BAB IV

REVISI DESAIN

4.1. KRITIK DESAIN

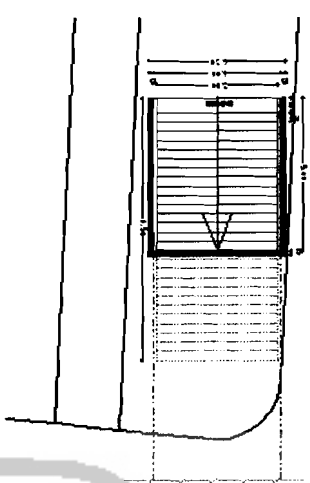
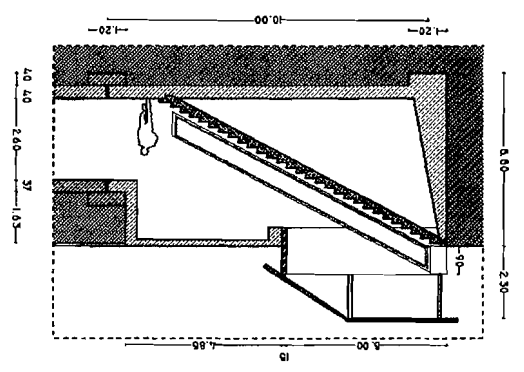
- Akses sirkulasi pejalan kaki yang akan menuju bangunan dari lingkungan sekitar. Dimana fungsi bangunan entertainment sebagai pusat yang dapat diakses oleh orang banyak. Ketika pengunjung dari arah malioboro menyebrang jalan raya yang memiliki kepadatan yang tinggi, dinilai oleh dosen tamu masih mengganggu meskipun dengan pengaturan traffic light.
- Perbedaan façade bangunan sebelah selatan secara vertical dinilai kurang terlihat jelas. Seperti malioboro yang memiliki façade beragam karena keberadaan ruko yang berjajar banyak.

POTONGAN UNDERPASS

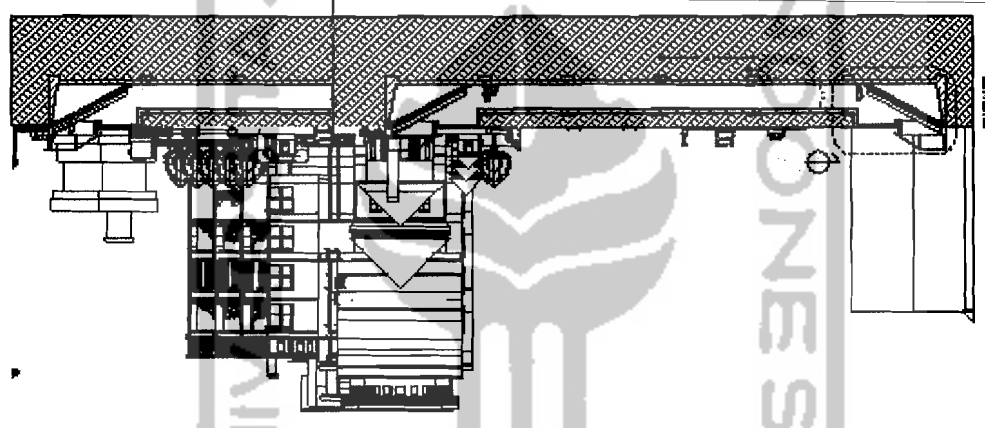
- Masalah sirkulasi pejalan kaki dari sekitar site

Dengan memberikan sebuah underpass untuk menghubungkan sirkulasi malioboro - abu bakar ali – kedaung. Dimana sirkulasi tersebut sekarang ini terhambat oleh jalan raya yang lebar dan jalur kereta api.
